Enquête publique E24000068/4

Permis d'aménager concernant l'ilôt C à Fleury sur Orne

Maître d'ouvrage : SEDELKA

Procès Verbal de synthèse

RP1 :

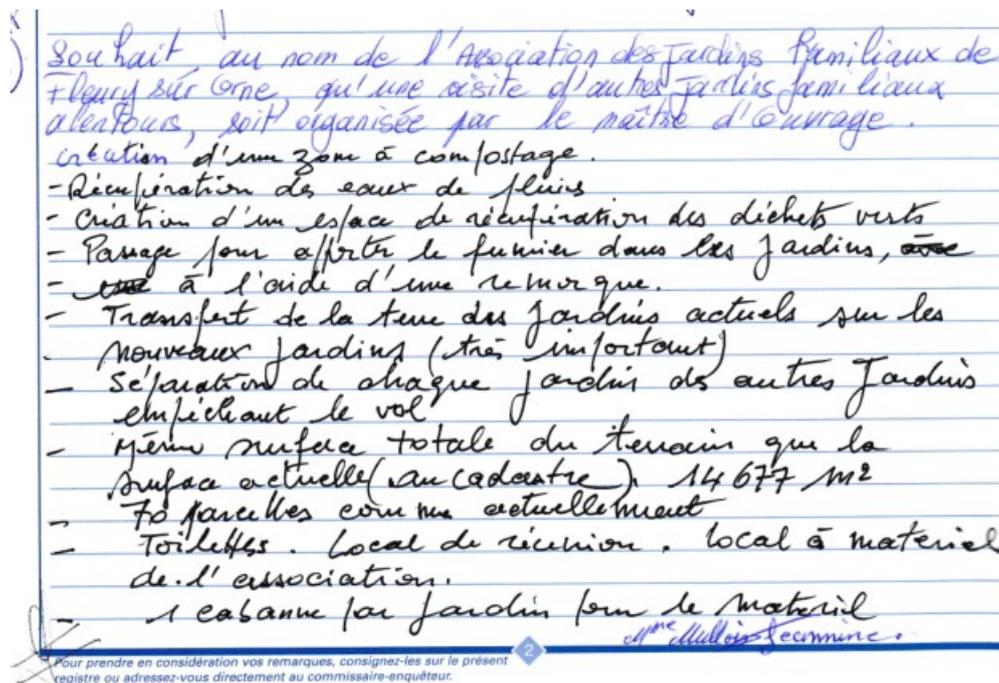
Les deux contributions déposées, sont reprises intégralement ci dessous.

Le maître d'ouvrage se tient à la disposition de l'association des Jardins Familiaux pour visiter d'autres Jardins dans l'agglomération.

Une zone à compostage est prévue dans chaque jardin. Des composteurs de 400 litres ou 800 litres selon la taille des parcelles seront fournis par Caen la mer.

Un récupérateur d'eaux de pluie de 320 litres sera installé dans chaque jardin.

3 zones de stockage des déchets verts sont prévues, à proximité immédiate des parkings réservés aux jardiniers.

2 parkings sont prévus pour les jardiniers et des cheminements piétons relativement large permettent d'accéder aux jardins. Les jardins ne sont pas accessibles directement en voiture et il ne sera donc pas possible d'apporter du fumier dans chaque jardin à l'aide d'une remorque. Néanmoins, il sera possible de stationner la remorque sur les parkings dédiés aux jardiniers et ainsi apporter le fumier dans les jardins à l'aide de brouette.

Il sera tout à fait envisageable de transférer la terre des jardins actuels vers les nouveaux jardins.

Tous les jardins seront clôturés.

La surface des futurs jardins sera de 10 166 m² (compris cheminements) répartis en 60 parcelles de 99 à 243 m², soit une surface moyenne de 151 m².

Il n'est pas prévu de local de réunion ou de local à matériel ni de toilettes.

Un abri de jardin 4,6 m² est prévu dans chaque jardin pour le stockage du matériel.
